Dato: 16.03.2017  
Vår ref.: 2017/198-6  
Saksbehandlar: jannor  
Dykkar ref.: «REF»

## **Søknad om løyve til 7 småkraftverk i Voss kommune. Melding om vedtak.**

### Søknad om løyve til 7 småkraftverk i Voss kommune. Fråsegn.

Fig. 7 Osp med fossefyllav, raudlista og sterkt trua. Avbøtande tiltak: Tersklar og kunstig sprutsone.

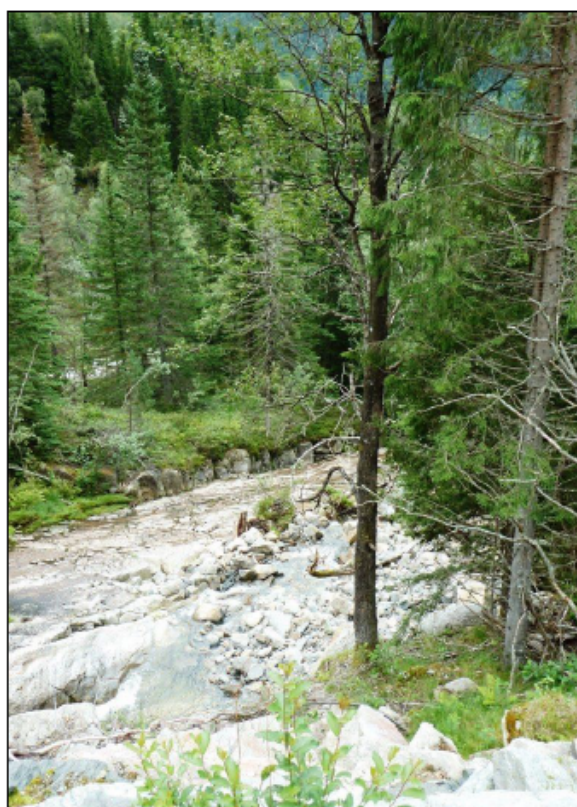
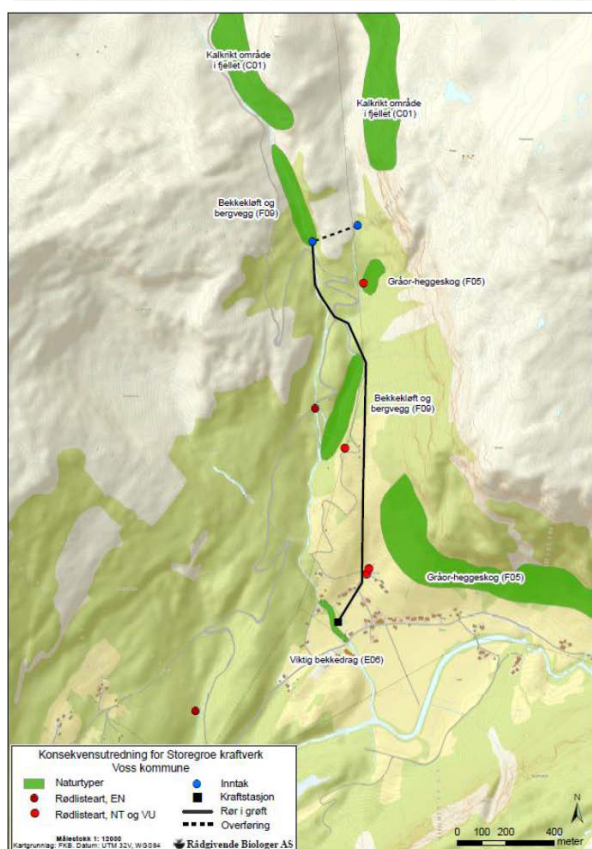
Fossefiltlav er «sterkt trua» og fell inn under denne retningslina. Under tvil meiner likevel fylkesrådmannen at det avbøtande tiltaket som er planlagt for å sikra eit fuktig miljø, dvs. tersklar og kunstig sprutsone ved ospa, er tilstrekkeleg til å rå til konsesjon.

Fire raudlista artar er identifiserte i tiltaksområdet: Alm (sårbar), ask (sårbar), skorpefylltav (nær trua) og fossefylltav (sterkt trua) som vart identifisert på ei enkeltstående osp langs elva. Det er planlagt å laga tersklar og kunstig sprutsone ved denne ospa for å sikra eit fuktig miljø slik fossefylltav krev.

Fig. 10 Det er avgrensa fire naturtypar innanfor influensområdet.

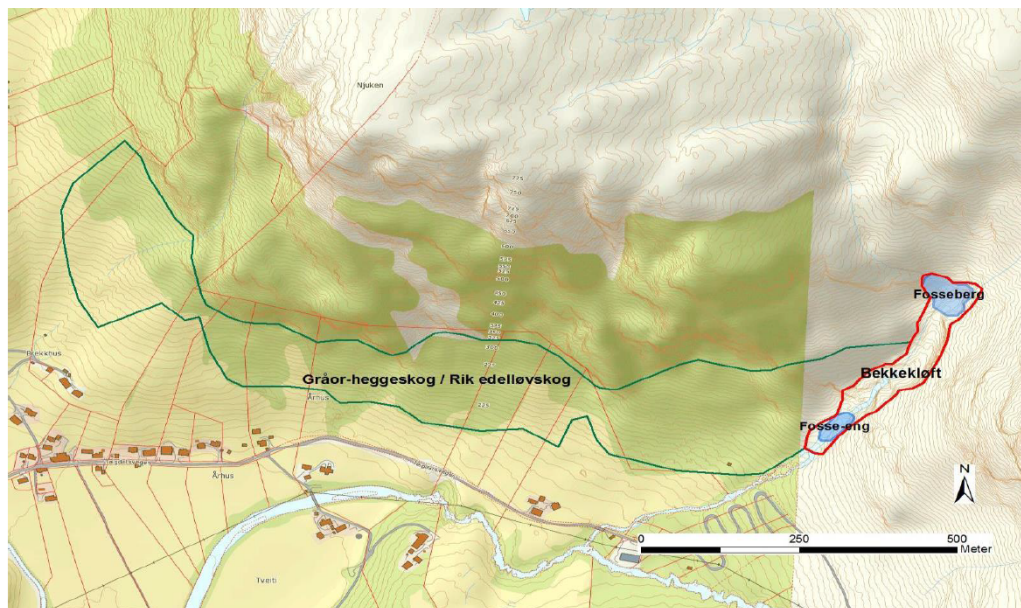
Slik fylkesrådmannen vurderer det, kjem tiltaket sannsynlegvis ikkje i konflikt med «kritisk truga» eller «sterkt truga» artar eller naturtypar Noreg har eit internasjonalt ansvar for. For å unngå konflikter med naturtypen rik edellauvskog, må tiltakshavar i samsvar med småkraftplanen si retningsline R5.1b i størst mogleg grad unngå inngrep i skogen i nedre del av tiltaket, dvs. langs nedgraven rørtrasé. For fossefall må oppsetting av reirkassar vurderast der trygge reirplassar forsvinn, og det må i anleggsperioden gjerast tilpassingar for eventuelle hekkande sårbare rovfugl i bergveggen under Nukjen slik at det ikkje blir anleggsarbeid i hekketida.

Fig. 20 Oversikt over naturtyper. Bekkekløft (grøn) og foss-eng (blå). Den svarte lina med kraftverk nedst er feil teikna inn og skal ikkje vera med på kartutsnittet.  
Fisk

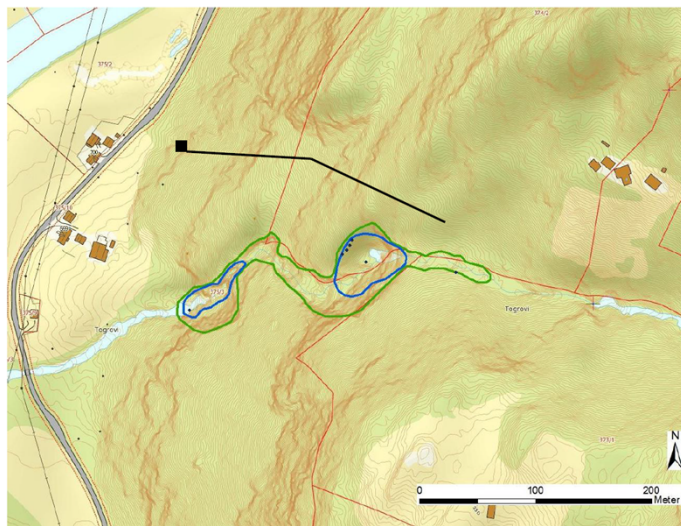
På grunn av relativt stor uvisse knytt til omfang og konsekvens for naturtypene bekkekløft og fosse-eng og raudlista artar knytt til desse naturtypene, er det fylkesrådmannen si vurdering at kunnskapsgrunnlaget ikkje er tilfredsstillande og såleis i strid med småkraftplanen sitt krav om at «i område der utbygging kan føra med seg skade på arts- og naturtypar av stor verdi eller område med potensial for slik, skal dette kartleggjast» (R11.5). Et slikt krav er òg i samsvar med kunnskapskravet i naturmangfaldlova (§ 8). Før eventuelt konsesjon vert gjeve, vil fylkesrådmannen difor stilla krav om ei grundigare kartlegging av naturtypene bekkekløft og fosse-eng både i tiltaks- og influensområdet. For influensområdet gjeld det også dei tilstøytande 200 m i Teinegrovi.

På grunn av manglande kunnskapsgrunnlag og uvisse knytt til konsekvensar for naturtypene bekkekløft og foss-eng, leveområde for villrein og leveområde for andefuglar og vintererle, meiner fylkesrådmannen konfliktpotensialet for temaet biologisk mangfald er høgt. Fylkesrådmannen er dessutan kritisk til at det ikkje er gjort eigne konsekvensvurderingar for Husagrovi og kryssande tilkoplingsline over Teigdalselvi.

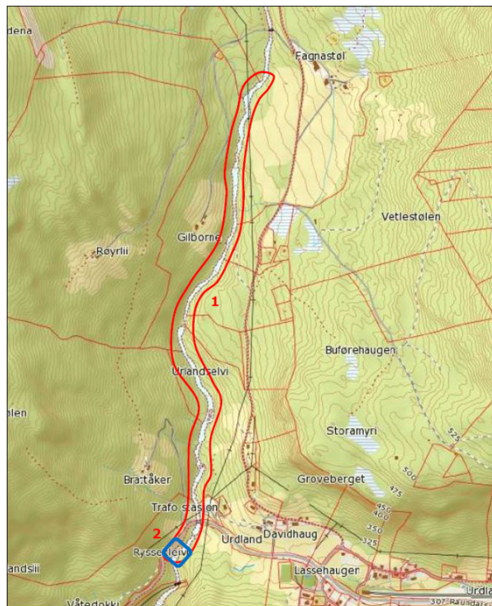
For fossefall må eigne reirkassar vurderast der trygge reirplassar forsvinn, jfr. R5.3 i småkraftplanen.

Sidan det ikkje føreligg ein spesifikk naturfagleg vurdering av den lokale aurebestanden knytt til eit verna vassdrag, vil fylkesrådmannen i samsvar med fylkespolitiske retningslinjer for søknad (R11.6) i småkraftplanen, krevja at det blir gjort. Det same gjeld for ferskvassbiologi.

Fig. 35 Registrerte naturtyper: Bekkekløft og bergvegg; fossesprøytsone.

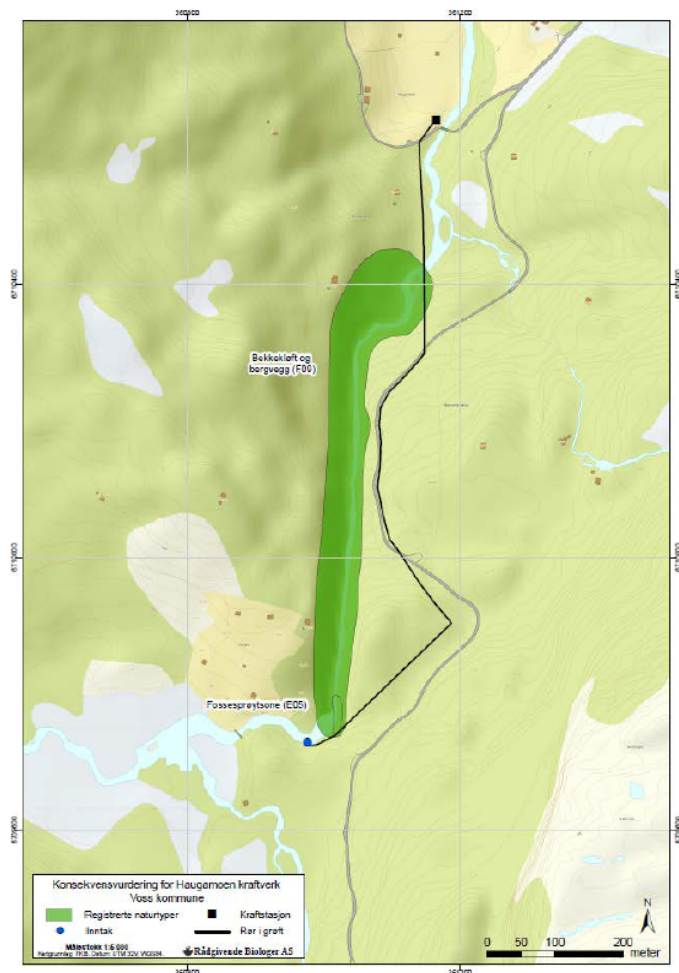
I samsvar med retningslinene i småkraftplanen (R11.5) og naturmangfaldlova vil fylkesrådmannen også her be om grundigare kartlegging og vurdering før det evt. vert gjeve konsesjon.
